RECUEIL DES AVIS ISSUS DE LA CONSULTATION AUPRÈS DES MINISTÈRES ET ORGANISMES

Objet : Aménagement hydroélectrique d'Angliers
(3211-12-63)

OBJET : **Avis relatif au projet « Aménagement hydroélectrique d'Angliers »**
V/R : 3211-12-63 - N/R : AUT-175 5145-04-18

Figure 1
Écoulement actuel en aval du barrage

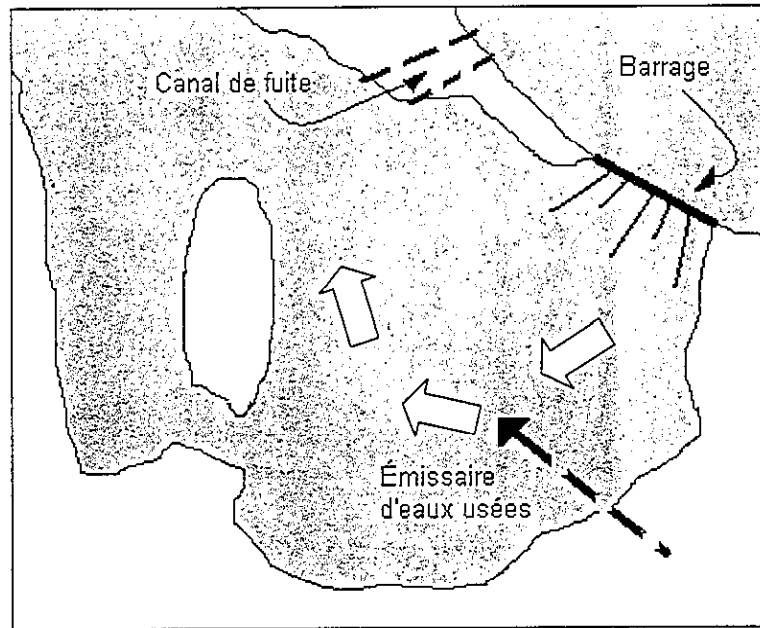
La localisation de l'émissaire d'eaux usées et l'écoulement actuel en aval du barrage sont présentés à la figure 10B du rapport. Nous fournissons ci-après une représentation schématique simplifiée de cette localisation.

Figure 2

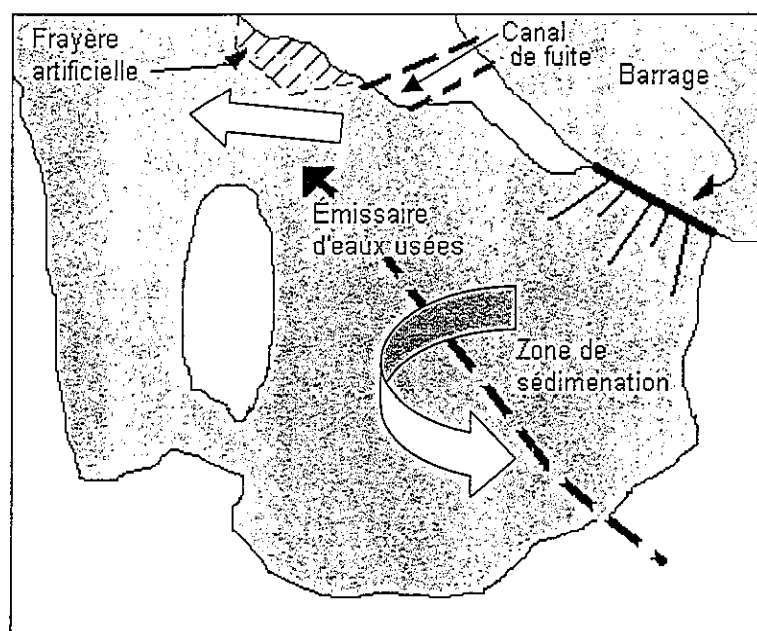
La figure 12C du rapport présente la modification de l'écoulement lors de l'exploitation normale de la centrale. Le projet inclut le déplacement de l'émissaire d'eaux usées en aval du canal de fuite car la zone de dispersion actuelle sera remplacée par une zone de sédimentation (7.3.6.3). Une bonne localisation du

nouveau point de rejet des eaux usées municipales est très importante. Il faut absolument empêcher un retour d'eaux usées vers la zone de sédimentation. Cela occasionnerait des problèmes d'odeurs, de salubrité et d'esthétique. Par ailleurs, les eaux usées ne doivent pas non plus affecter la frayère artificielle qui sera aménagée dans une zone adjacente du canal de fuite (9.2.2 et annexe 4 point 2.0). Le schéma suivant présente cette problématique.

Changement de l'écoulement et du point de rejet des eaux usées
